Riviera Brno

Odborné stanovisko k řešení úpravy hlavní budovy

Stupeň dokumentace:	Odborné stanovisko
Akce:	Úpravy hlavní budovy koupaliště Riviéra
Místo stavby:	Brno
Charakter stavby:	rozvoj stávajícího zařízení
Investor:	STAREZ – SPORT a.s. Křídlovická 34, 603 00 Brno
	Zastoupený: Mgr. Tomáš Fiala
Projektant:	A Plus a.s.
Autor:	Ing. Radek Steinhaizl
	Relaxsolution s.r.o. Komořanská 2065/9 143 00 Praha 4 Tel.: 00 420 739 543 900 Mail: steinhaizl@relaxsolution.cz Web: www.relaxsolution.cz
Datum zpracování:	2 - 3 / 2021

2.4.1 Varianta V1

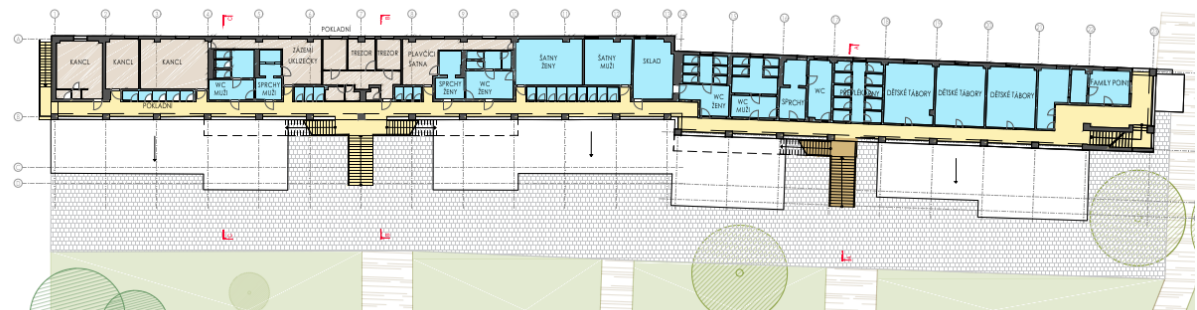
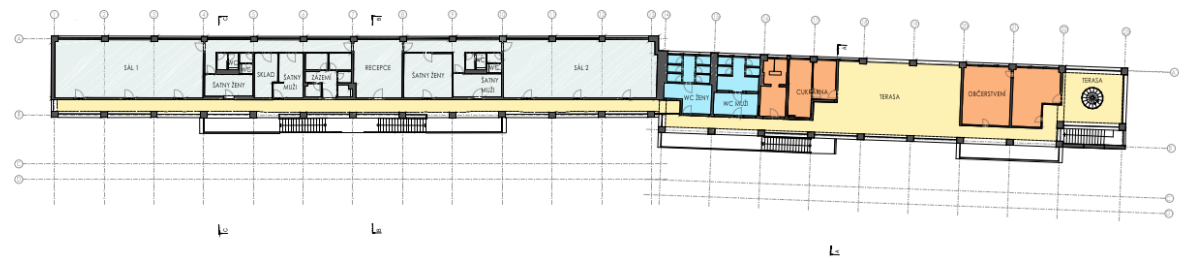
V této variantě je se zachovává stávající řešení objektu s malými dispozičními úpravami, které však neřeší poddimenzované hygienické prostory koupaliště v současné době.

Tato varianta úprav nepřináší žádnou novou architektonickou hodnotu, ani nepřináší nové atraktivní prostory pro zákazníky.

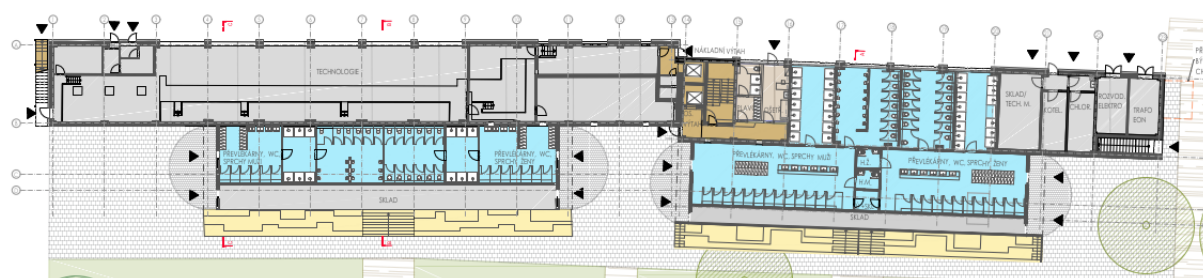
V 2.NP v návaznosti na horní část paluby jsou navrženy nové gastro provozy, v levé části je navržen bufet s barem. V pravé části pak restaurace. U restaurace je pak Family point se zázemím pro malé děti. Na tomto patře jsou i navržené sociální zázemí.

Sezení u občerstvení nebo restaurace je navrženo jak do vnitřních zastíněných prostor, tak i na venkovní terasu.

V 3.NP je nově navržen na cca polovině pravé části saunový svět. Ten je díky velmi úzké šířce objektu ne ideálně dispozičně navržen. A to i s ohledem např. na 2 pracovní místa pro jeho obsluhu při tak malé kapacitě.

Dále je zde navržen prostor pro dělitelné sály na cvičení, které však jsou velmi úzké (5,6 m) a vytváří sály velké cca 53 m². K sálům jsou i 2 šatny.

2.4.3 Varianta 2B

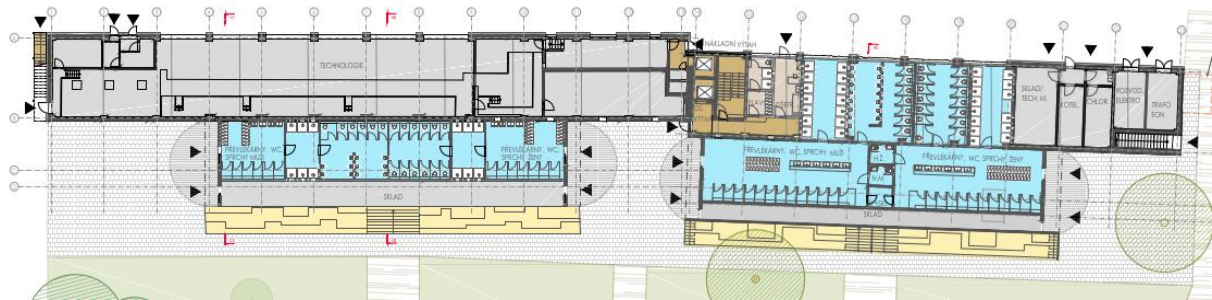
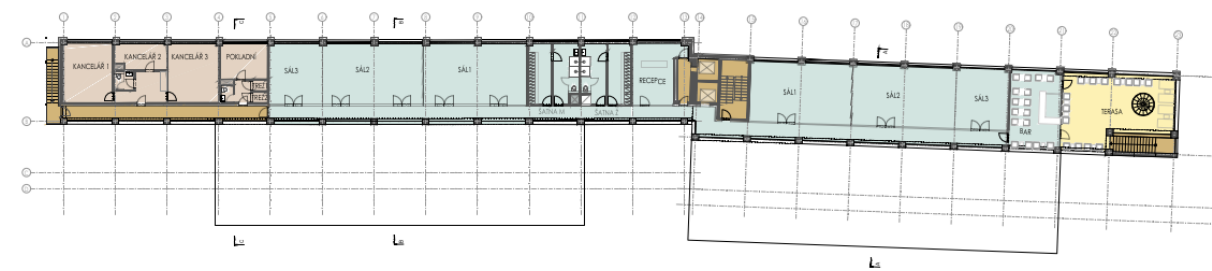
Tato varianta se od předešlé liší pouze novým řešením 3.NP, kde po celém podlaží vznikl prostor pro cvičební sály se zázemím.

Provozně je zde opět pro relativně malý pohyb zákazníků navržena oddělená recepce a zároveň bar. To s ohledem na personální náklady není ideální řešení.

V 3.NP zůstává následně i administrativa areálu.

2.4.4 Varianta 3

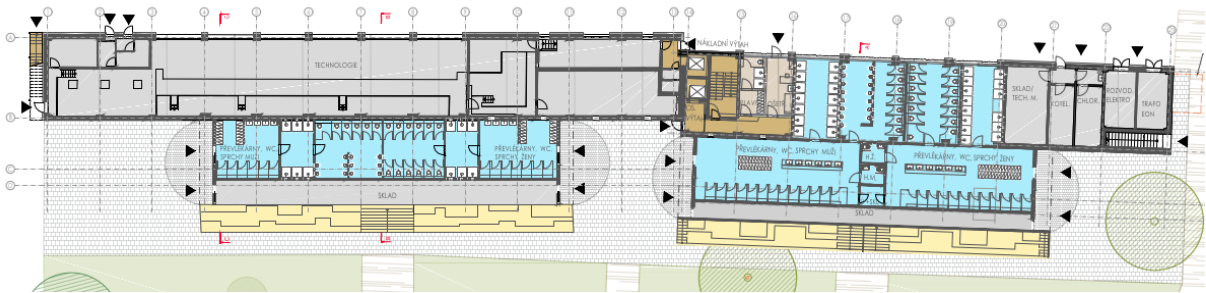
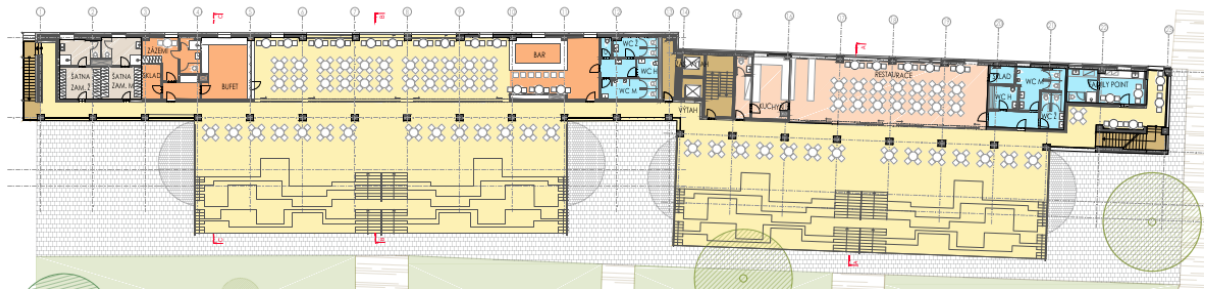
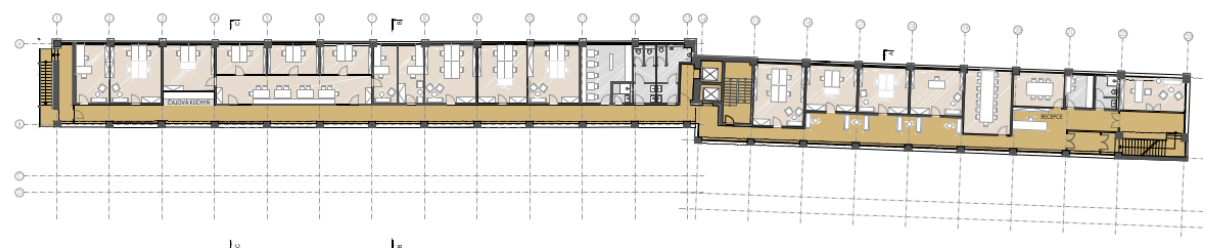
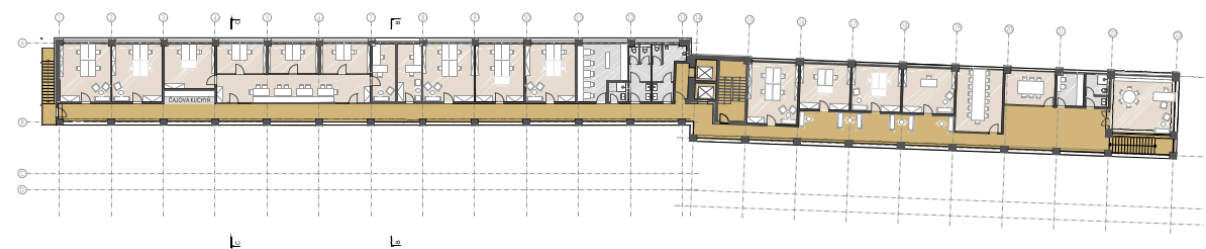
Tato varianta se od předešlých liší pouze novým řešením 3.NP a 4.NP, kde v těchto podlažích vznikl prostor kanceláře.

Pokud by zde byly kanceláře provozovatele tak by toto řešení dávalo smysl. Pokud by se jednalo o kanceláře k pronájmu jiným subjektům, tak je zde nedostatek parkovacích míst, a hlavně není dobré do areálu „vnášet“ subjekt, který s jeho provozem nemá nic společného.
